Dør og Vindusvern as

Tekking av gavler, Ålesund kyrkje

Viser til synfaring 13 oktober samt referat frå denne.

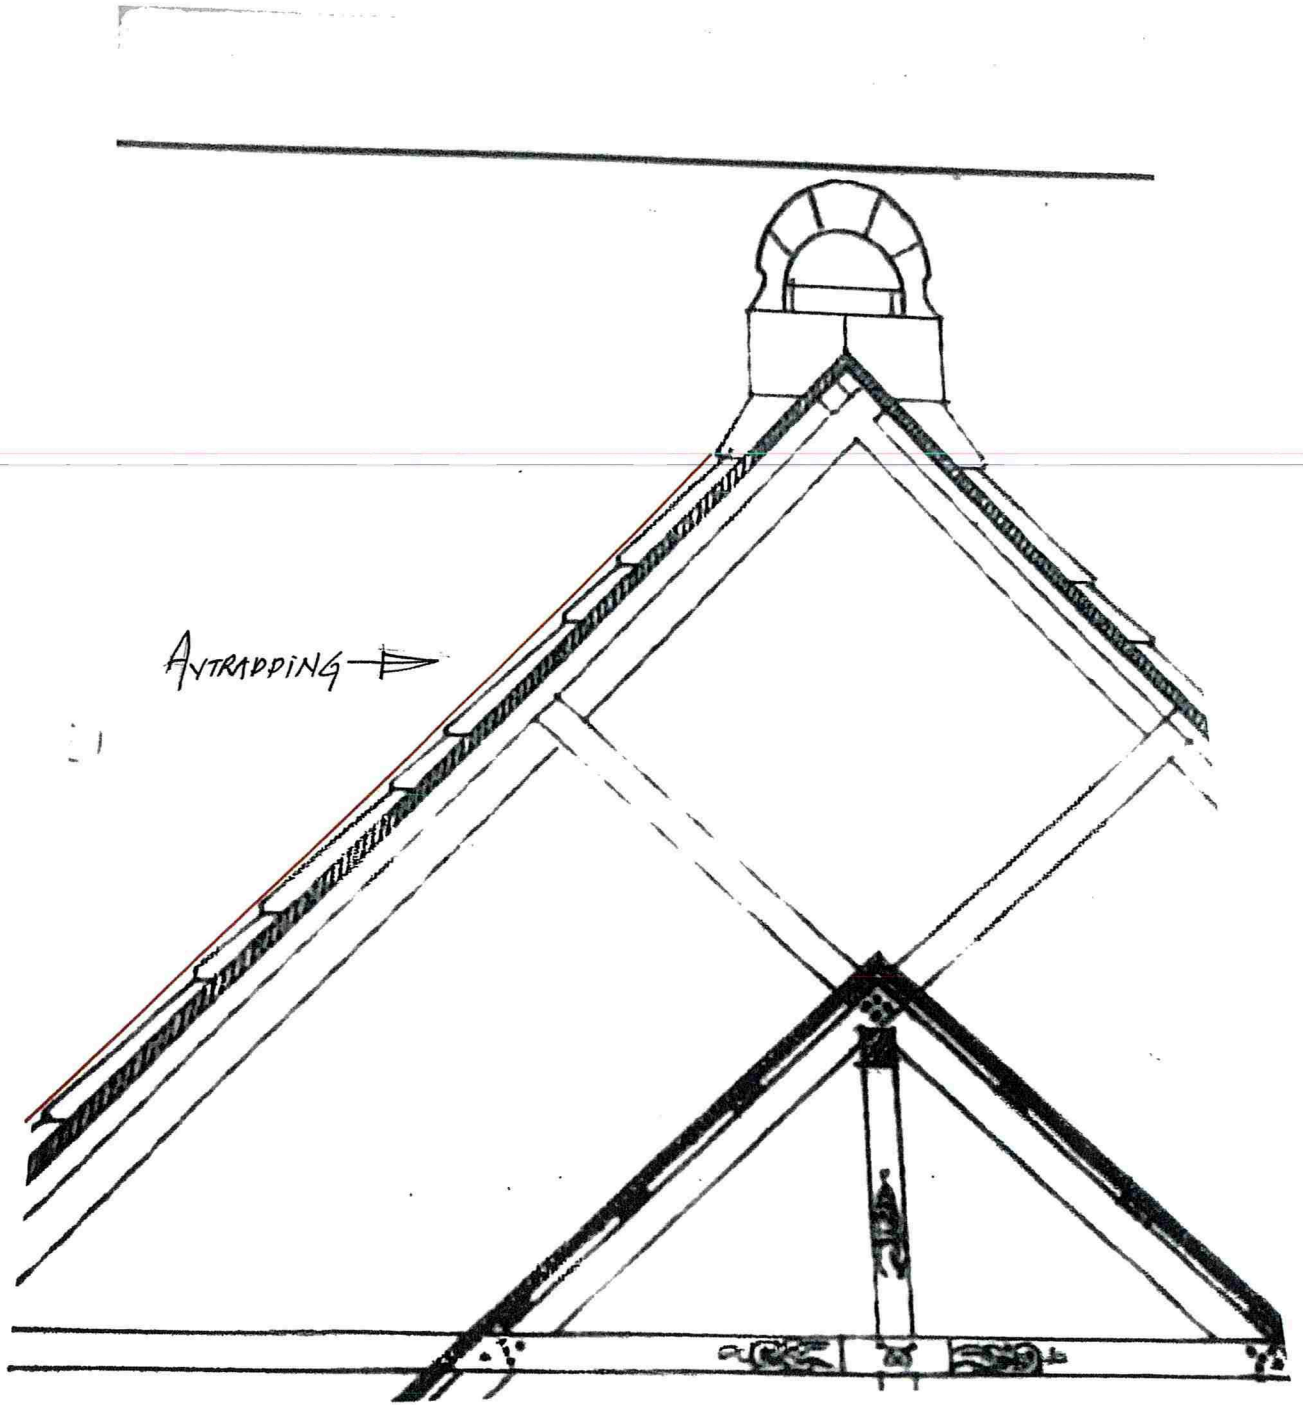
Vi har i ettertid hatt møte med blikkenslageren og sett på detaljane. Det viser seg at avtrappingar i gavlstein er så store at det er ikkje ynskjeleg å ha mindre nedtrekk enn 10 cm, (ang avtrapping sjå kopi av teikning). Når vi legg saman 2 cm fals + 2 cm plate + 4 cm avtrapping + 2 cm nedtrekk, 10 cm, er dette eit minimum.

Vi vil tilrå at dette er minimum nedtrekk på dei små gavlane, men på aust og vestsida tilrår vi, i samråd med blikkenslager, at gavlane får eit nedtrekk på minimum 14 cm, sjå vedlagte bilder av forholdet mellom stein og beslag. Når det gjeld avtrapping vil vi foreslå å legge dei tversgåande falsane tilnærma likt det som er i stein tekkinga. Dette vil ta igjen noko av det visuelle inntrykket. Det er nokre av steinane som er forvittra, desse bør bytast ut. Der er også fuger som bør reinsast for fugemasse og spekkast om att, samt reparere dei verste fugene når stilas er oppe.
